VII.4.2. Vyjádření státní správy a organizací k Plánu společných zařízení

Vyjádření státní správy a organizací k Plánu společných zařízení:

Komplexní pozemkové úpravy v katastrálním území Knínice u Boskovic
- vyjádření k „Plánu společných zařízení“

Obr. 1. Mapa svažitosti terénu v zájmového území. Červená barva označuje svah se sklonem větším jak $13,5^\circ$ (v procentech je to více jak 15 %), který je náchylný k sesuvům a skalním řícením. Modrý trojúhelníček označuje místo lokalizovaného sesuvu z roku 1963. Topografický podklad © ČÚZK.

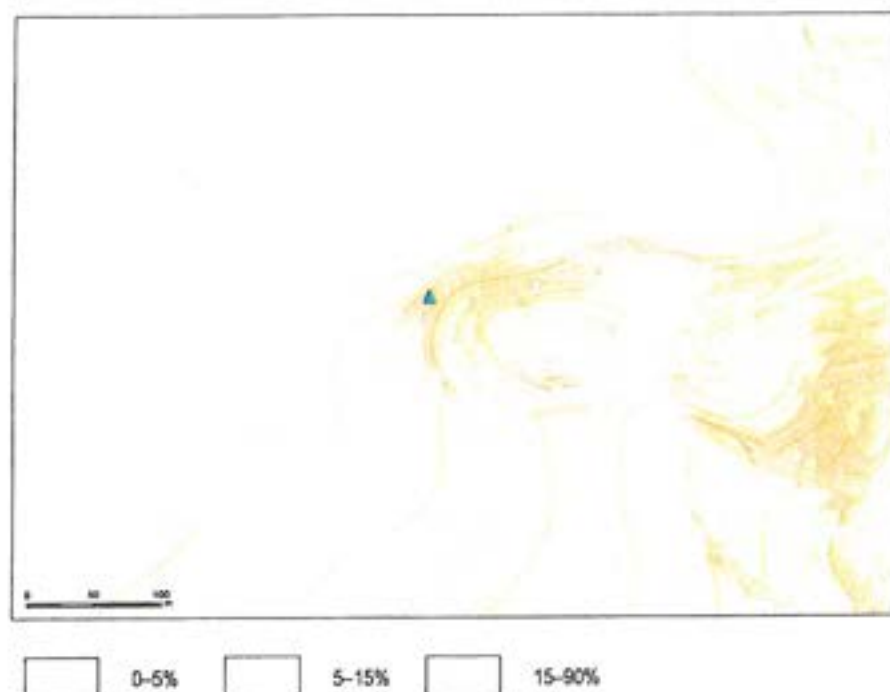
Zmiňovaný sesuv se nachází cca 50 m sz. od kostela sv. Marka. Dle mapy svažitosti (obr. 1) se sesuv nachází na území náhylné k sesuvům a skalnímu řízení – sklon svahu v terénu je více jak 13,5° (tj. 15 % a více).

Obr. 2. Zákes rozsahu území náchylného k sesuvu se zakresleným sesuvem lokalizovaným v roce 1963 (modrý trojúhelníček). Mapa je v měřítku 1 : 5 000. Topografický podklad © ČÚZK.

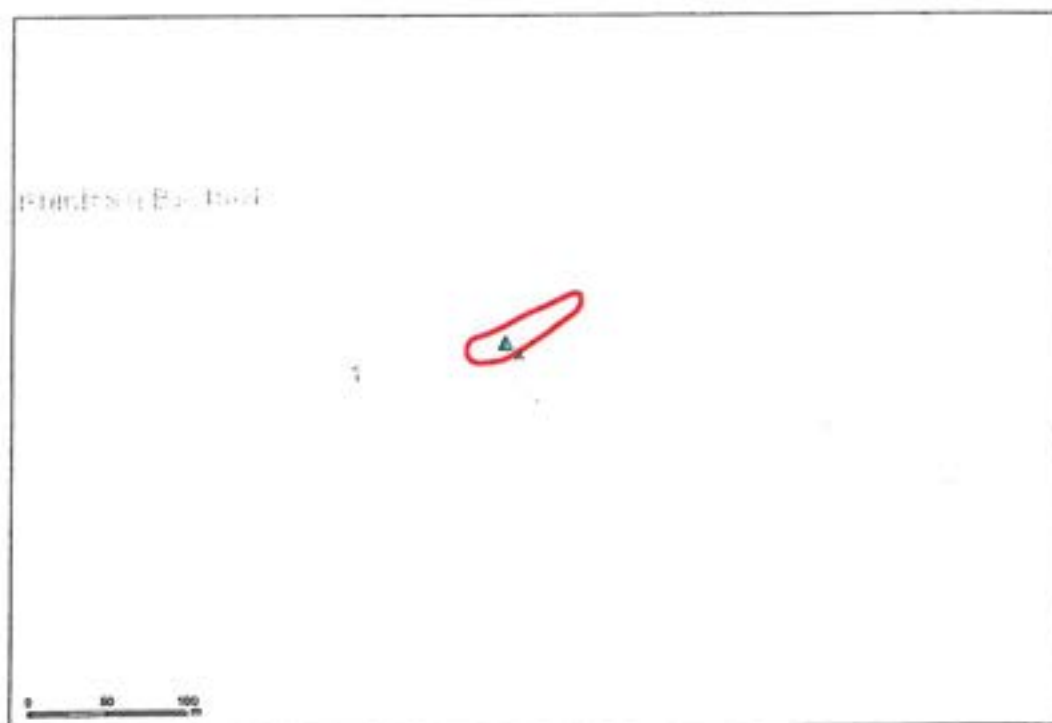
Při revizi sesuvu bylo zjištěno, že území náhylné k sesuvu má celkovou délku cca 80 m a šířku cca 20 m (viz obr. 2, foto 1), samotný sesuv byl v roce 1963 dokumentován na ploše 15 × 15 m. V rámci revize, v minulosti aktivního, sesuvu, byl zjištěn pouze erozní zářez (o délce cca 10 m), který je součástí odlučné hrany bývalého sesuvu. V erozním zářezu vycházely na povrch horniny, které budují dokumentovaný svah (foto 2, 3). Jedná se o rozvětralé (pravděpodobně v přípovrchové zóně) slepence a brekcie, ze kterých se uvolňují valouny o velikosti do 10 cm. Hornina jeví vrstevnatost, která má spádnicí ve směru sklonu svahu (45° k západu). Je částečně tektonicky postižena vrásovým systémem, drobnými puklinami a drobnými zlomy, které přispívají k malé soudržnosti rozvětralé horniny a k dalšímu osypu zvětralin.

I přes skutečnost, že v době rekognoskace se na celé ploše zájmového území nacházela souvislá sněhová pokrývka je možno konstatovat, že vzhledem k charakteru horniny a stupni jejího rozvětrání nelze v zájmovém prostoru očekávat výraznější problémy se stabilitou svahu. V současnosti lze sesuv ID 4163 považovat za uklidněný a jeho aktivaci lze předpokládat především lidským zásahem do svahu. Případné uvolnění rozvětralé horniny, způsobené podmáčením svahu hlavně v jarních měsících, by nemělo ohrozit provoz na silnici II. třídy č. 374. V případě lidského zásahu do svahu, by mohlo dojít k narušení stability, neboť sklon vrstevnatosti horniny je souhlasný se sklonem svahu, a tudíž je svah náchylný k sesuvům (nejméně vhodné jsou zářezy ve svahu anebo násypy na svahu). Při jakékoliv stavební úpravě svahu se doporučuje inženýrskogeologický průzkum celého území náchylného k sesuvu (rozsah je zakreslen na obr. 2).

Závěrem lze konstatovat, že v rámci zpracování Plánu společných zařízení (PSZ) na územích náchylných k sesuvům a skalním řízením, ČGS doporučuje dodržování základních stavebních postupů a zásad, které platí pro území náchylná k sesouvání. Při pozemkových úpravách se nesmí provádět dlouhodobě nechráněné odřezy nebo zářezy, a to i na mírném svahu. Nedoporučuje se odlehčování pat svahů anebo zatěžování svahů násypy, zadržování povrchového odtoku v bezodtokých depresích, nutné je odvodnění svahů. Při jakékoliv stavební úpravě svahů se doporučuje základní inženýrskogeologický průzkum celého území náchylného k sesuvu.

Příloha: Orazítkovaná situace s informativním zákresem.

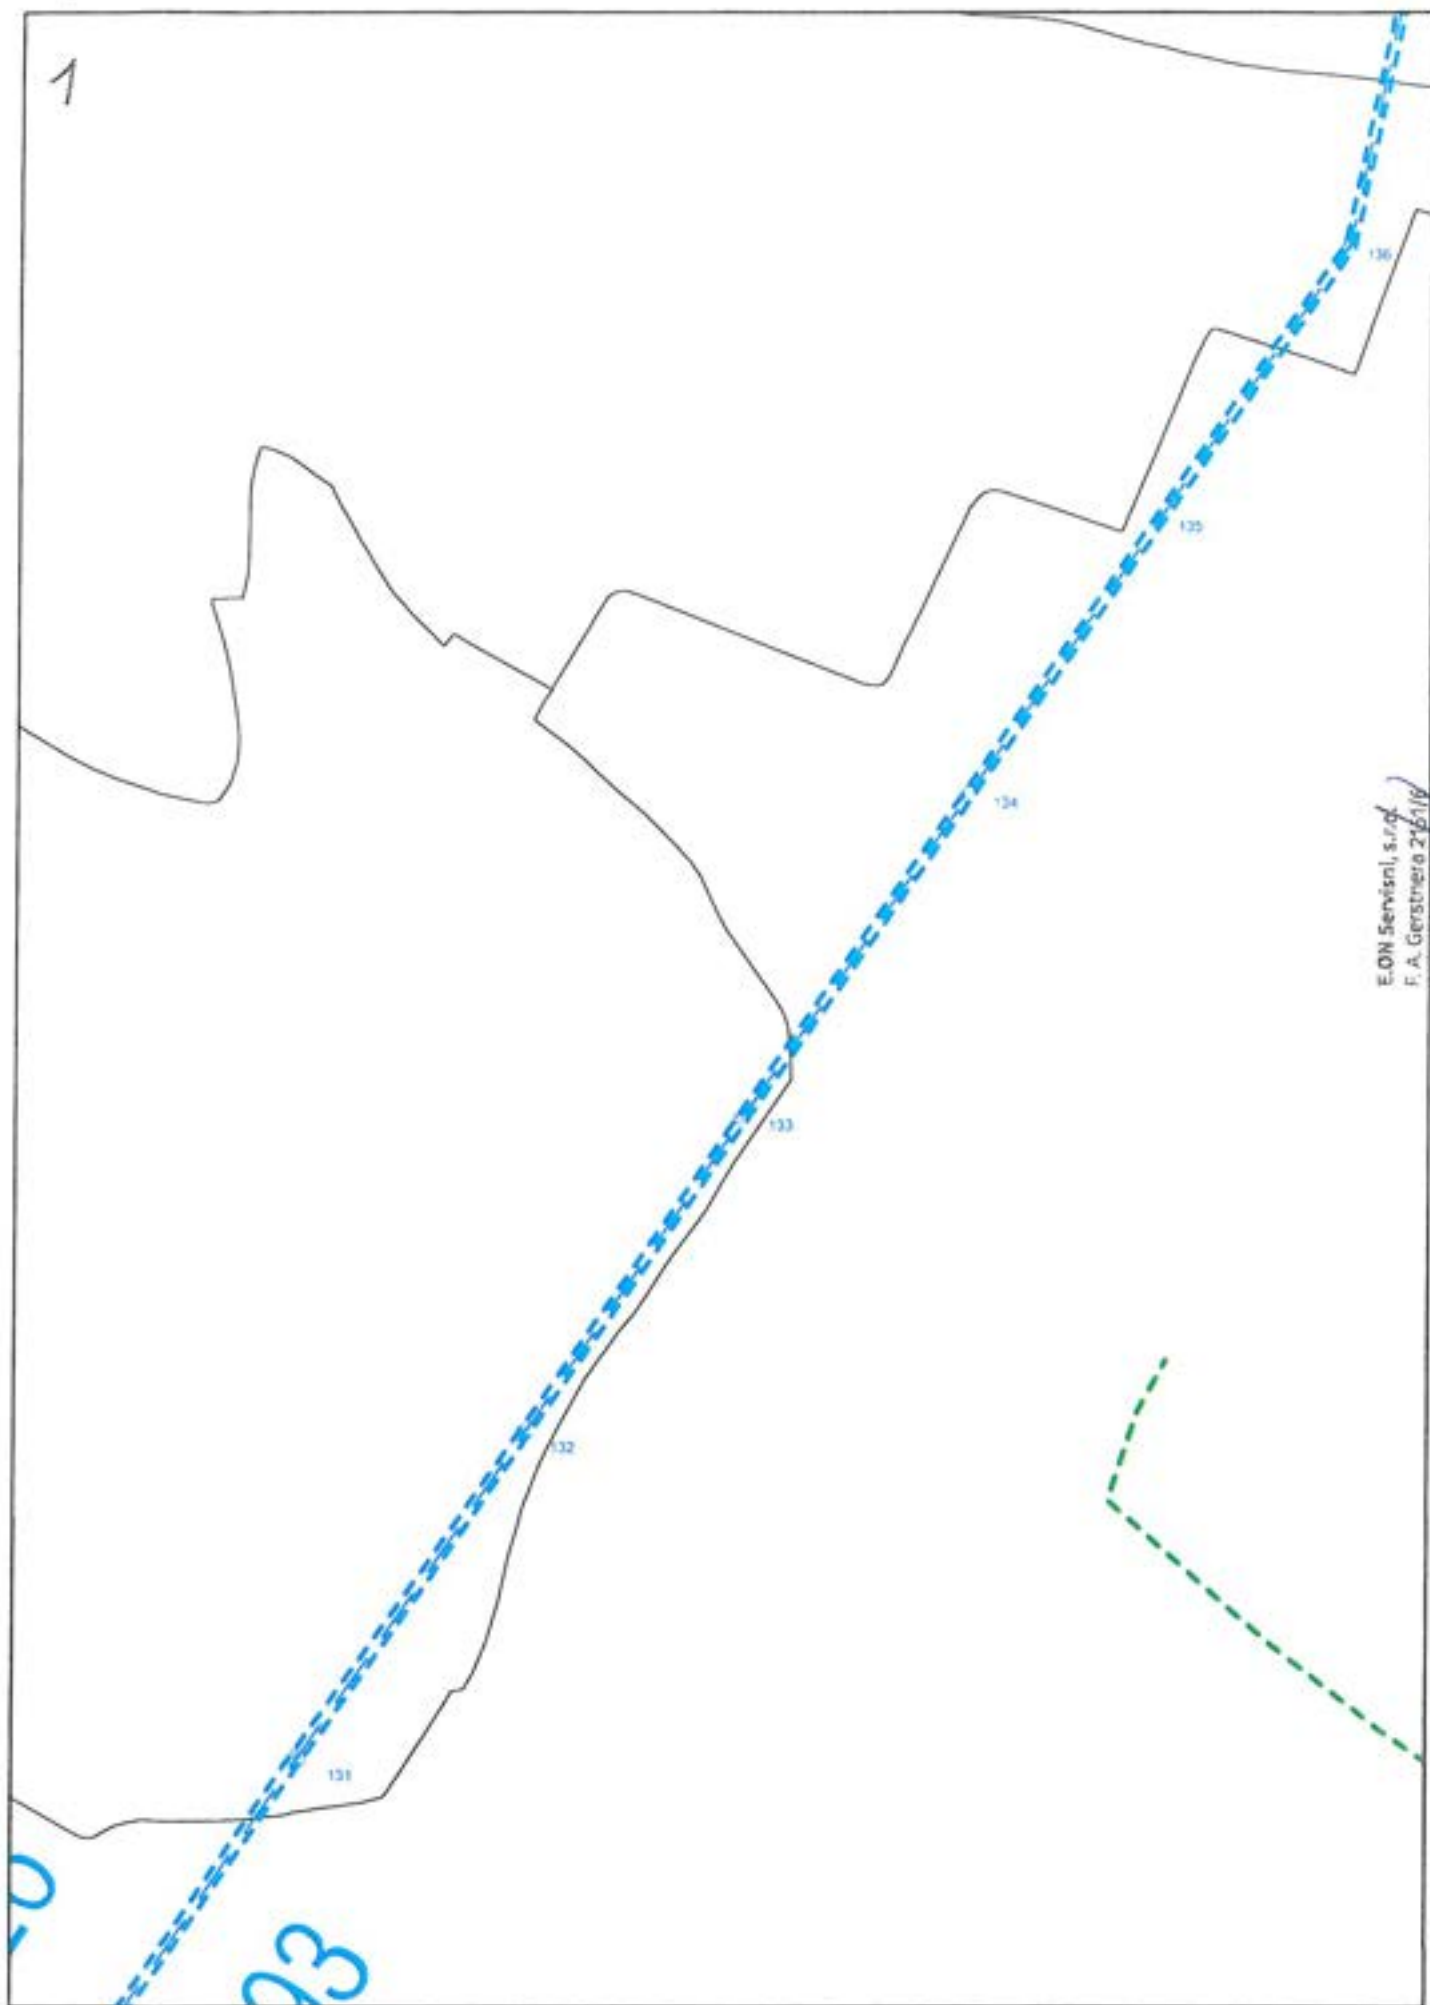
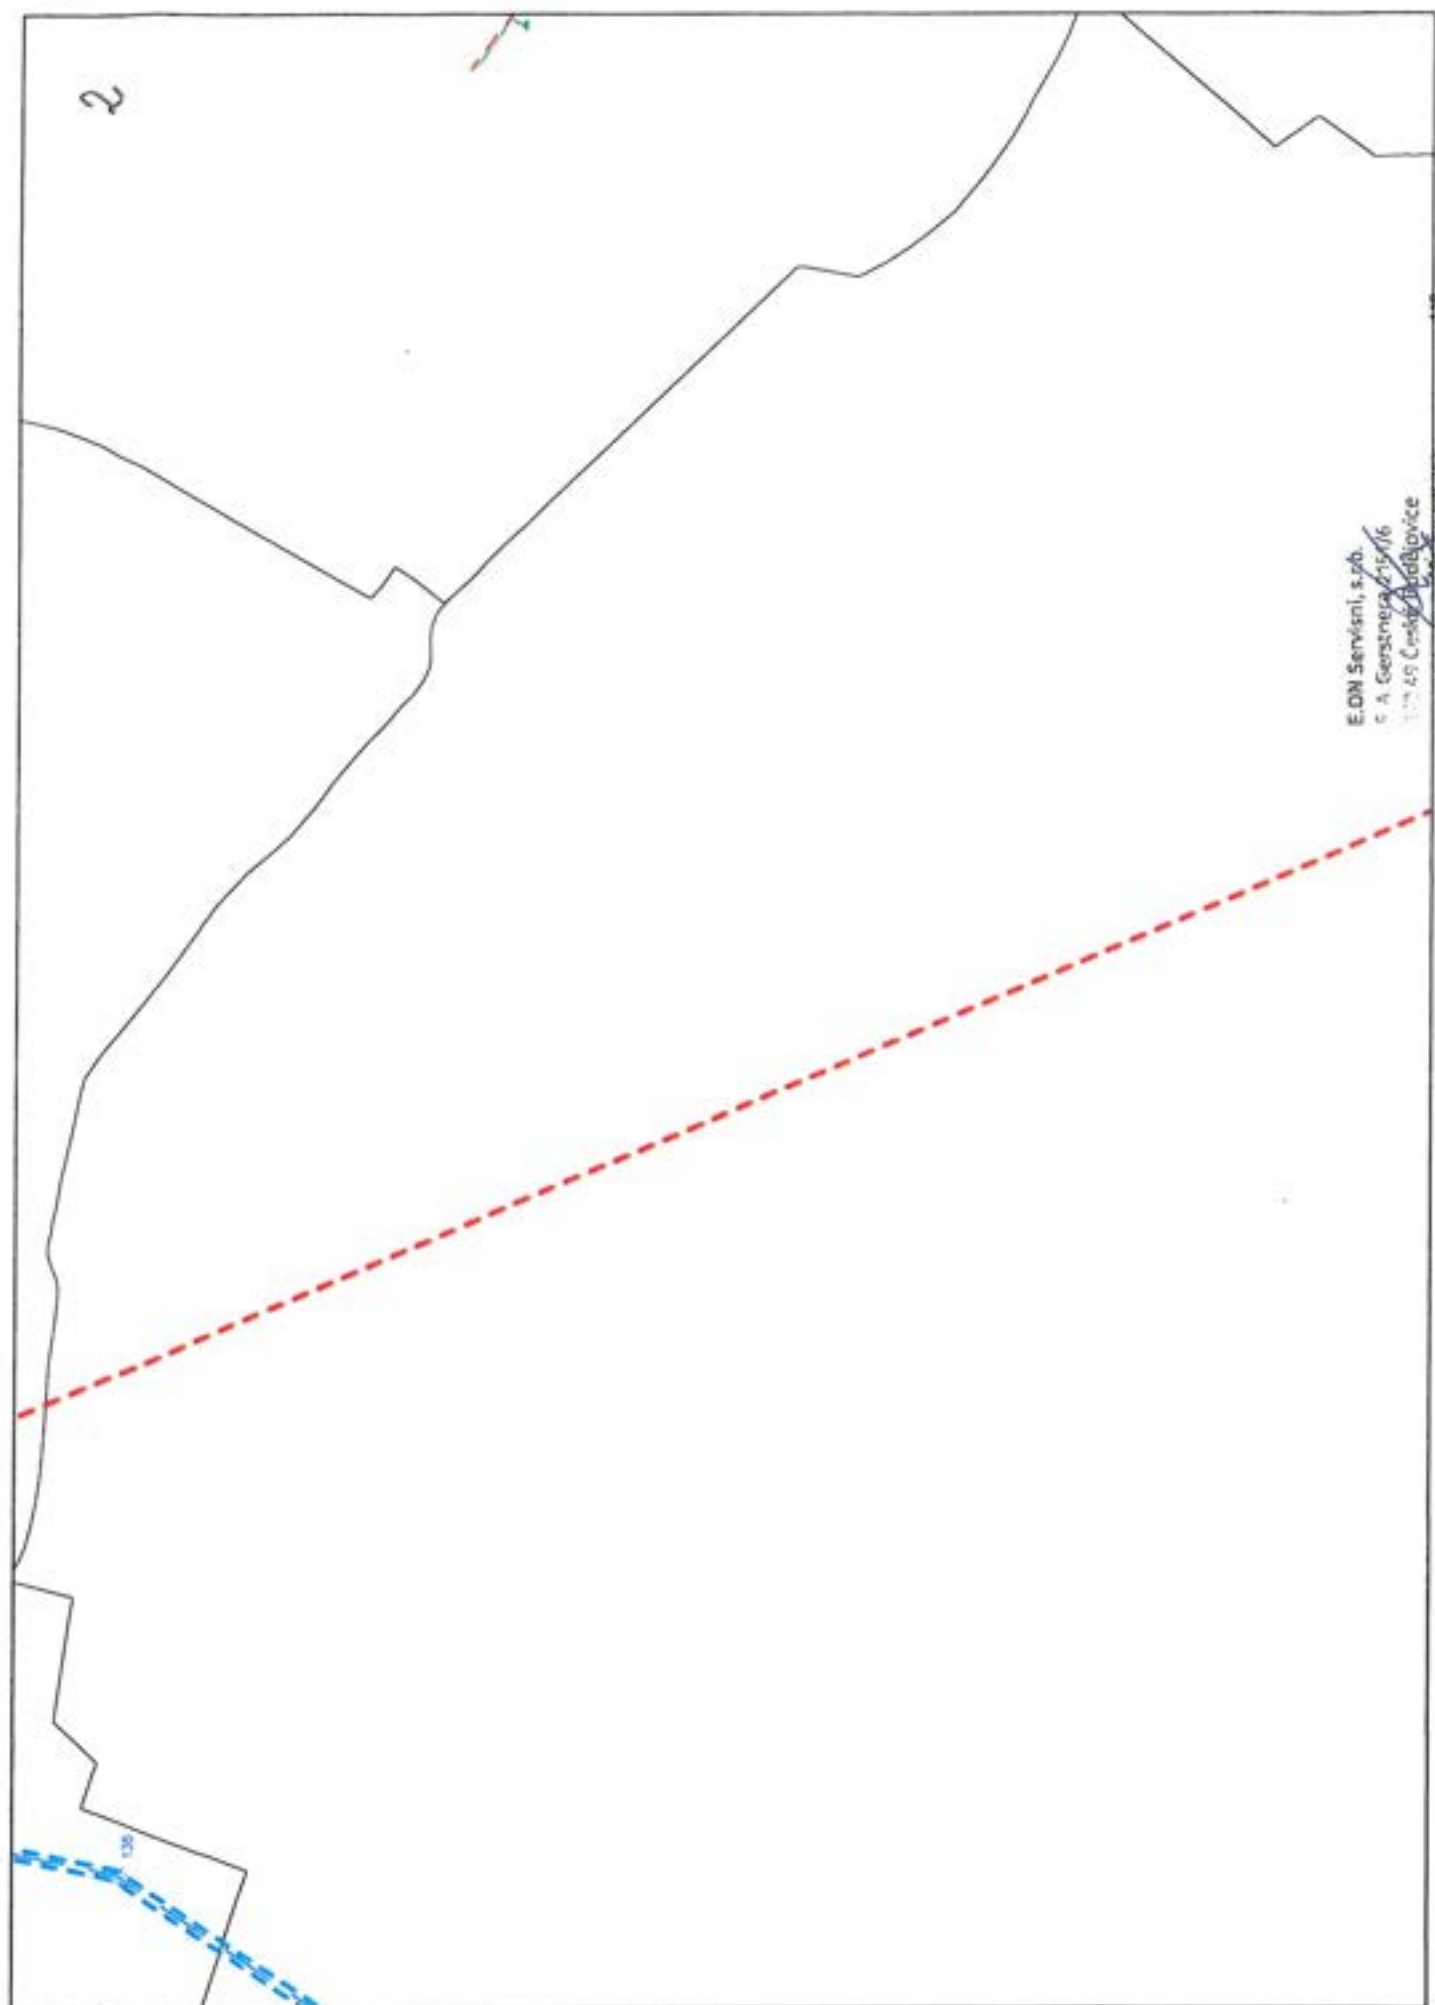
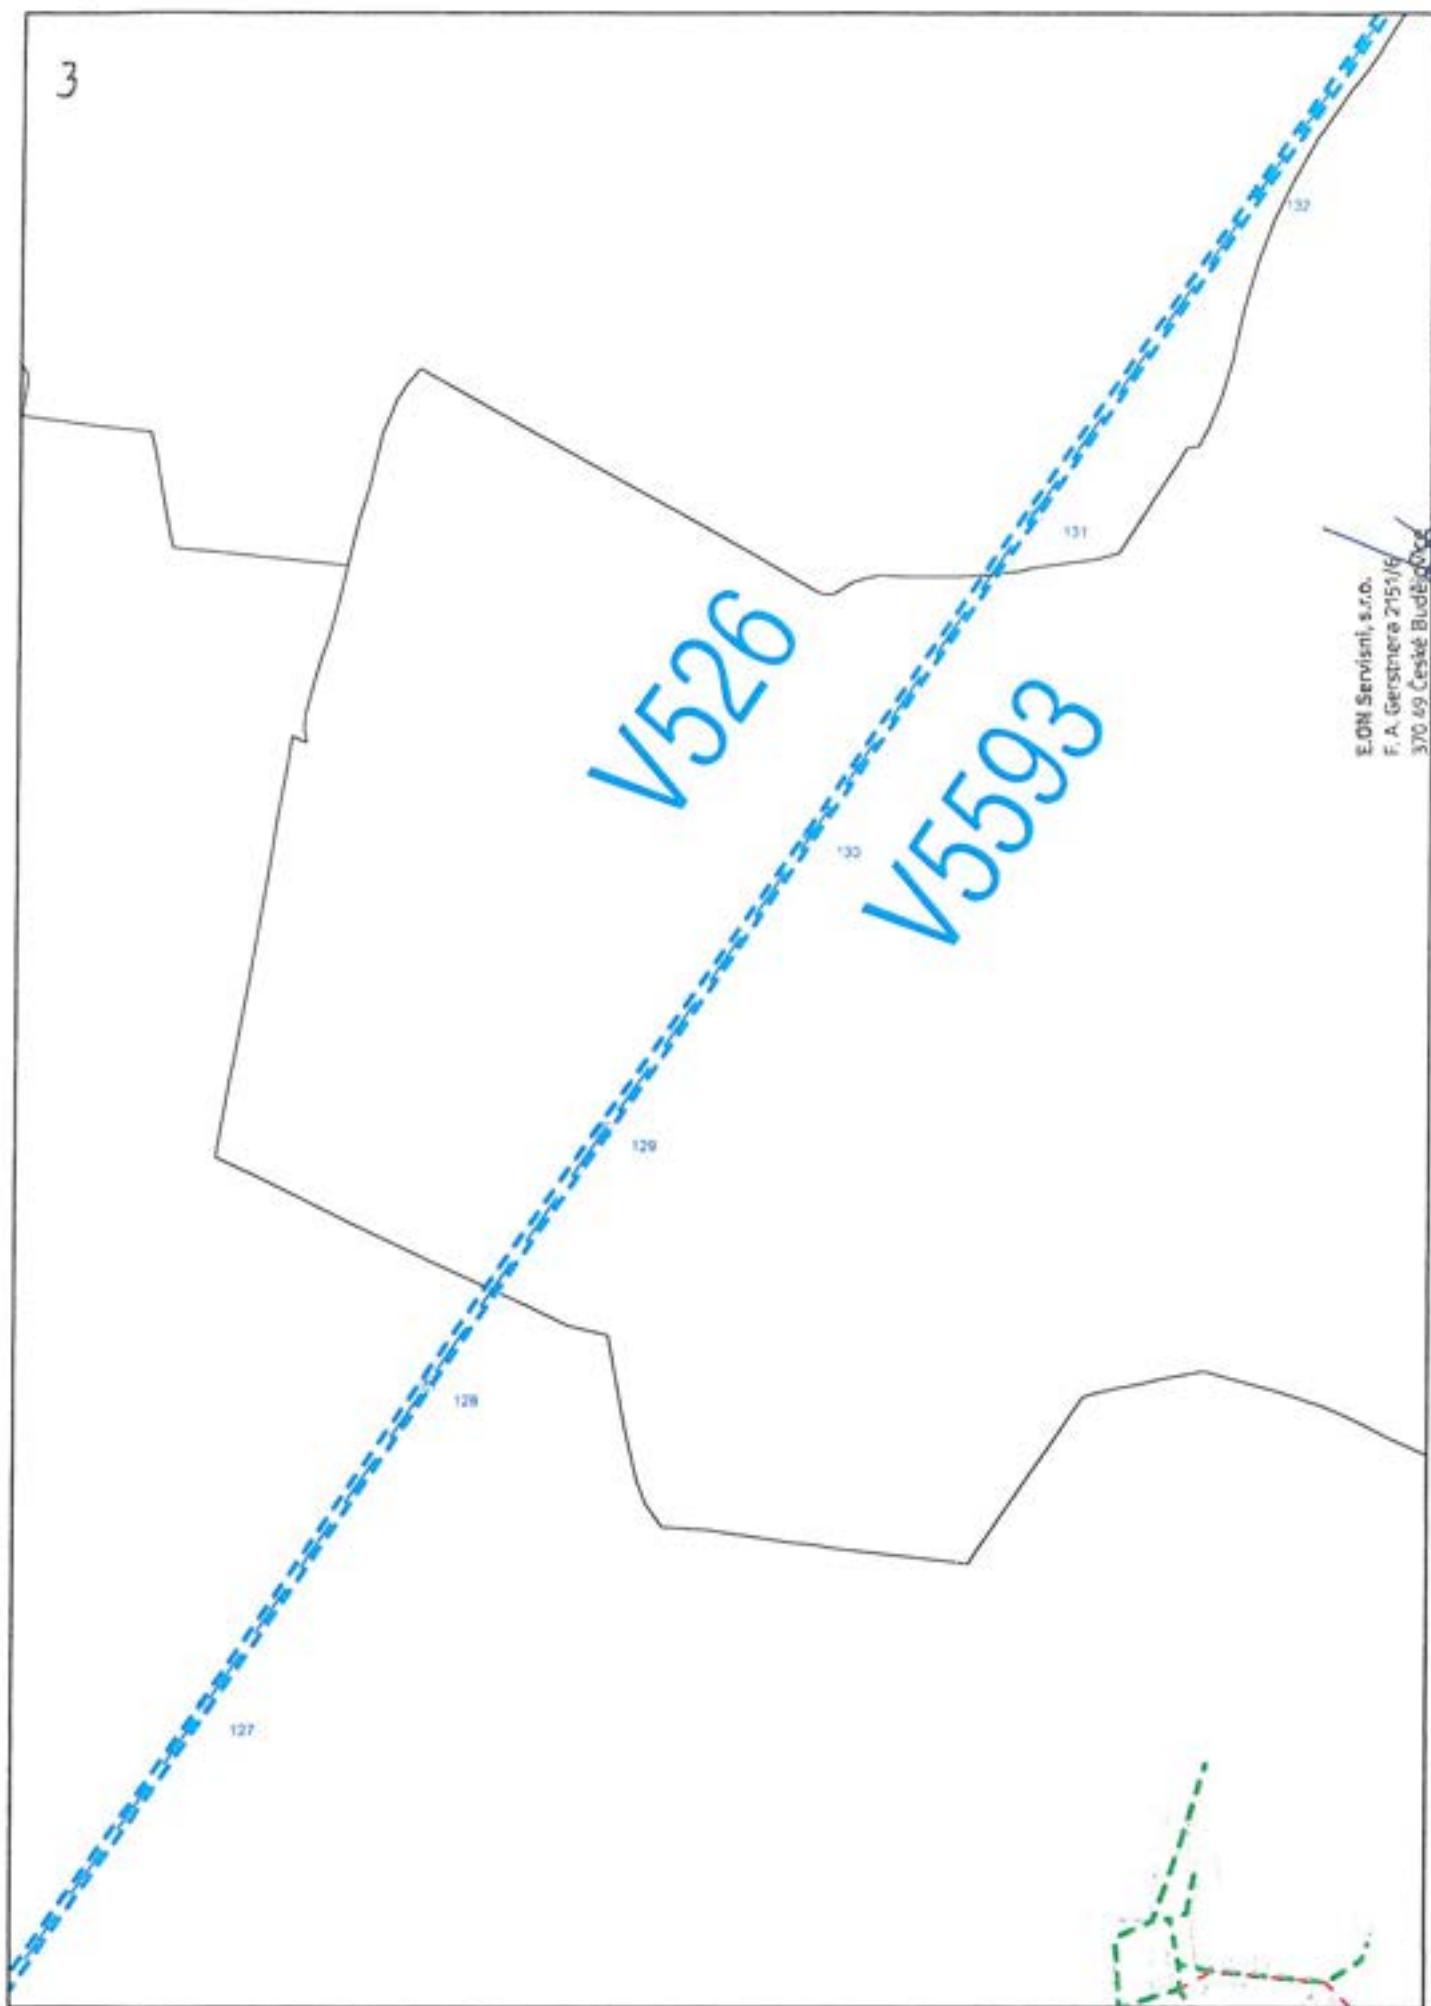
Upozorňujeme na možnou polohovou odchylku uloženého vedení od výkresové dokumentace. Do přiložené a námi orazítkované dokumentace jsme **informativně** zakreslili:

- světle modře čárkovaně nadzemní vedení VVN
- červeně čárkovaně nadzemní vedení VN
- zeleně plně podzemní vedení NN
- zeleně čárkovaně nadzemní vedení NN

1. Zakreslení trasy nadzemního i podzemního vedení vyskytujícího se v zájmovém území do všech vyhotovení prováděcí dokumentace.
2. Vyřešení způsobu provedení případných křižovatek a souběhů uvažované stavby s distribučním a sdělovacím zařízením v projektové dokumentaci a musí odpovídat ČSN 33 2000-5-52, ČSN 73 6005 a PNE 33 3302.
